Dotyczy postępowania nr OUS.262.16.2026 „Zakup, dostawa oraz montaż sprzętu RTV i AGD”.

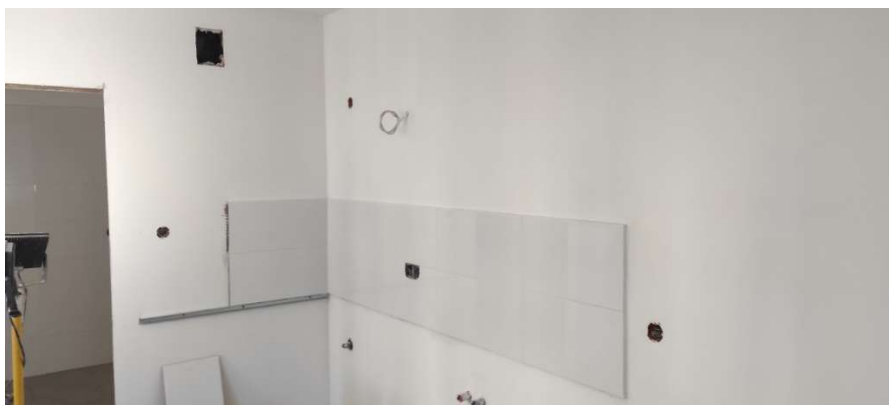
- 1) *Jakie będzie wyjście z komina: dokładna średnica otworu oraz czym zakończona - kołnierzem czy tylko otwór ?*

- Mieszkanie przy ul. Lechickiej 3/2 (MW1) – wyjście z komina: otwór okrągły. Na dzień udzielenia niniejszej odpowiedzi Zamawiający nie posiada informacji dotyczących dokładnej średnicy otworu wyjścia z komina. Przedmiotowe dane zostaną przekazane Wykonawcy na etapie realizacji zamówienia.
Powyższe informacje nie są niezbędne do prawidłowego sporządzenia oferty.
 - Mieszkania przy ul. Niepodległości 11/2 (MW2) i 11/4 (MW3) – wyjście z komina: otwory prostokątne. Na dzień udzielenia niniejszej odpowiedzi Zamawiający nie posiada informacji dotyczących dokładnej średnicy otworu wyjścia z komina. Przedmiotowe dane zostaną przekazane Wykonawcy na etapie realizacji zamówienia.
Powyższe informacje nie są niezbędne do prawidłowego sporządzenia oferty.
- 2) *Czy otwór kominowy będzie w pionie nad okapem (jeśli możliwe proszę dołączyć zdjęcie)?*
